Procès-verbal de contrôle d'une installation électrique en BT et TBT

NON CONFORME

Date inspection: 29/05/2024 **Inspecteur:** Amar Djaroun **Mentor:** **Installateur:** Installation existante
Étiquette d'identification: 1er étage L11 **Référence client:**
 N° TVA:-
 Marque et type d'appareil de mesure: **Numéro de serie:** 21251243
 Metrel MI3155
Date rapport: 29/05/2024

Rue Rue Félicien Rops
 Numéro 23
 Boîte
 Postcode 1070
 Commune Anderlecht
 Pays Belgique

Image du tableau de repartition et de manoeuvre:

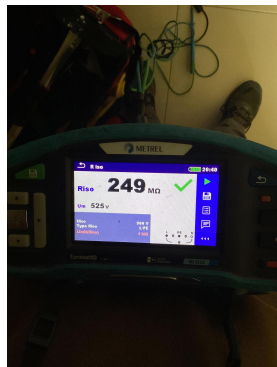
I5.11 Les connexions internes au tableau ou la section des rails de distribution est insuffisante (Livre 1 Sous-section 4.4.1.1. et 4.4.1.5.)

I6.03 L'intensité nominale du dispositif de protection à courant différentiel-résiduel doit être adaptée au dispositif de protection contre les surintensités (Livre 1 Section 4.4.1.)
